II/605 a III/2365 Beroun, rekonstrukce silnic - zbývající úsek

Kanalizace dešťová - II/605 km 0,000-1,440

ZBV - krycí list

SO/Změna v pořadí	301/1
Název SO	Kanalizace dešťová - II/605 km 0,000-1,440
Název změny	Zásypy po překopech inženýrských sítí

ULOŽENÍ IS VE VOZOVCE
V MÍSTĚ ODFRÉZOVANÉ VOZOVKY
M 1:20

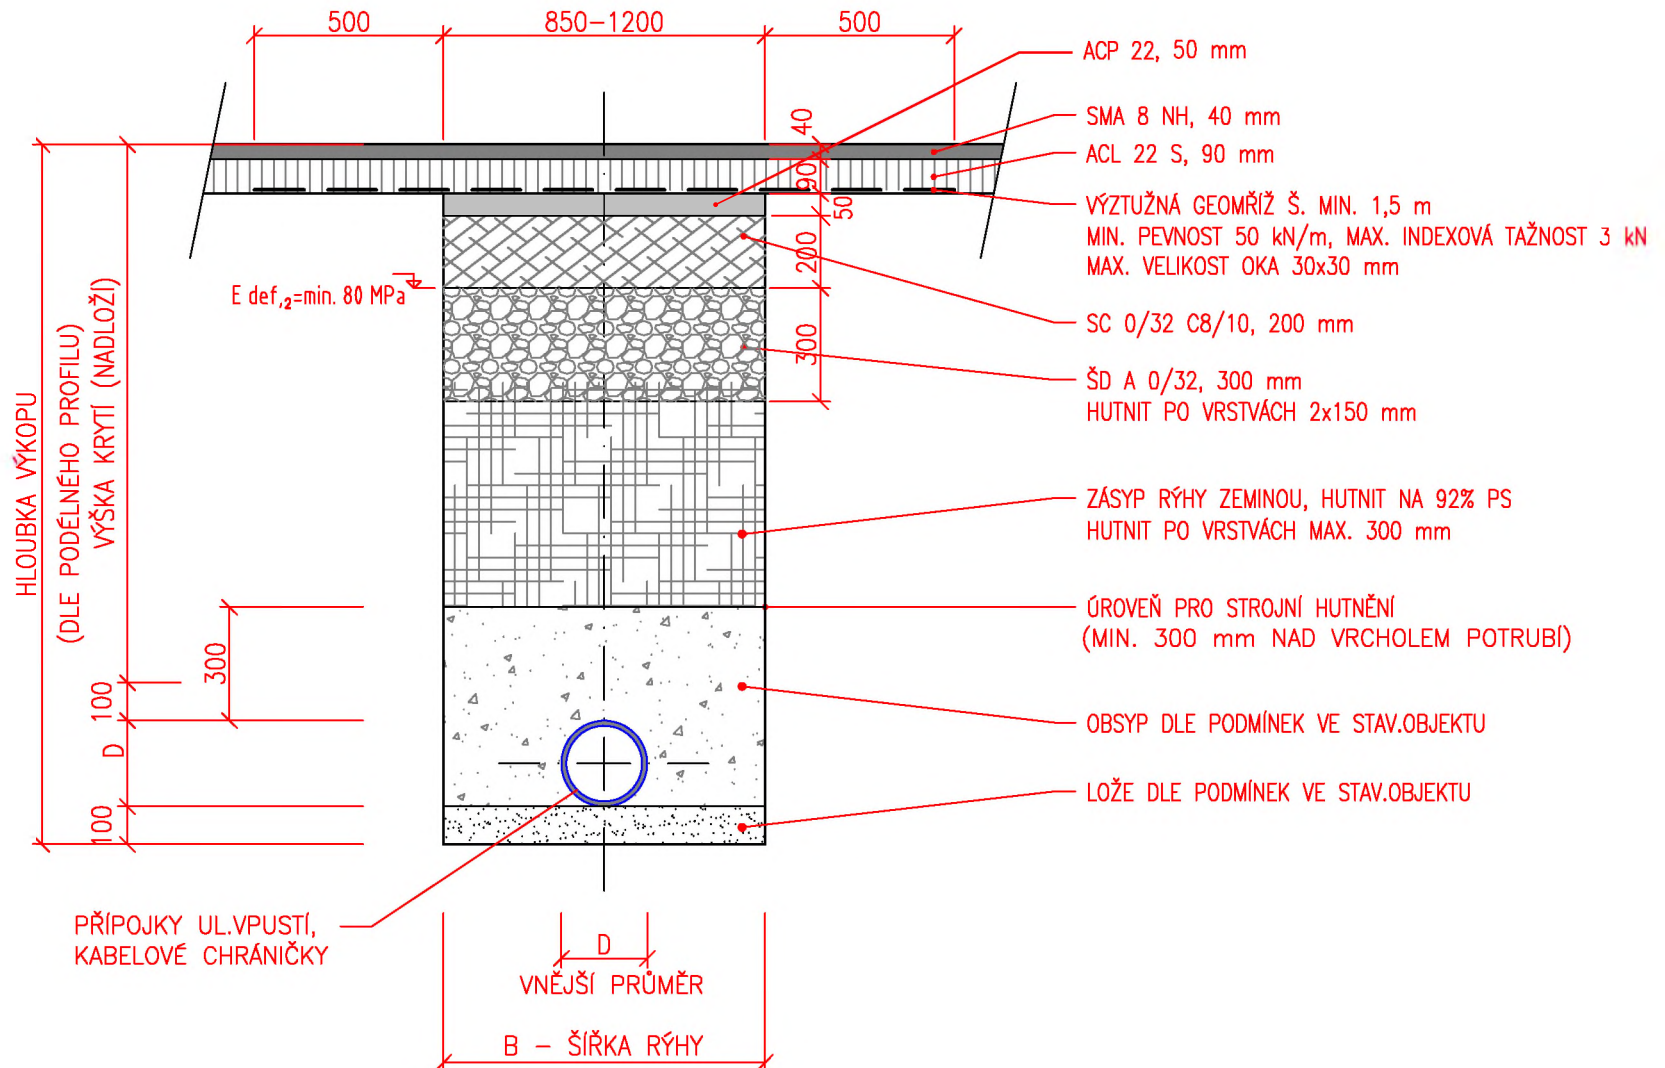
Zhotovitel v příloze tohoto dopisu proto přikládá návrh vzorového řezu skladby komunikace v místě překopů pro napojení uličních vpustí dešťové kanalizace a přechodů kabelového vedení veřejného osvětlení. Dále přikládáme předpokládaný rozsah prací, které v soupisu prací objektu SO 101 schází.

- 1) Odstranění 12 cm balené v ceně SO 101 - není změna.
- 2) Diagnostika konstatuje průměrnou tloušťku 22 cm, nutno odfrézovat 10 cm v oblasti rýh.
- 3) Nutno odstranit konstrukční vrstvy v oblasti rýh na úroveň pláně.
- 4) Proběhne výstavba inženýrských sítí - v ceně objektů 300 a 400 řady - není změna.
- 5) Dojde k doplnění konstrukčních vrstev dle schváleného vzorového řezu (viz. příloha).
- 6) Překrytí rýh geomříží - cena je v SO 101 - upraví se výměra - změna.
- 7) Postřiky a asfaltové vrstvy - v ceně SO 101 - není změna.

V rámci přípravy realizační dokumentace RDS objektu SO 101 došlo k aktualizaci a upřesnění podkladů zadávací dokumentace. Autorský dozor doplnil vzorový příčný řez a stanovil skladbu vozovky v místech překopů pro inženýrské sítě, která v zadávací dokumentaci nebyla specifikována.
